SERVICE-MITTEILUNG NUMMER 001-2007

ARGUMENT: RÜCKRUFAKTION

BETR.: Untere Gabelbrückenplatte (Gabelbrücke mit Lenkkopf)
California1100 EV und California 1100 Stone

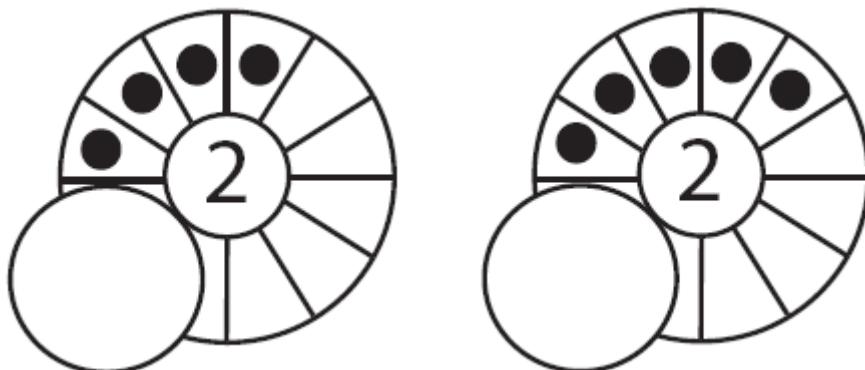
Die Kontrolle besteht in einer Überprüfung des Datumstempels, der am unteren Teil der Gabelbrückenplatte eingeprägt wurde (siehe Foto).

HINWEIS: Auch wenn, wie auf der Abbildung dargestellt, ein Loch an der Datumsprägung vorhanden ist, kann das Produktionsdatum abgelesen werden.

Nur die Platten, deren Stempel in der Mitte die Nummer 2 enthält und vier oder fünf Kügelchen an den "Spalten" aufweist, müssen ausgetauscht werden:

Insbesondere ist der Anzugsmoment der Lenkungsklemmbuchse zu berücksichtigen:
170÷180 Nm
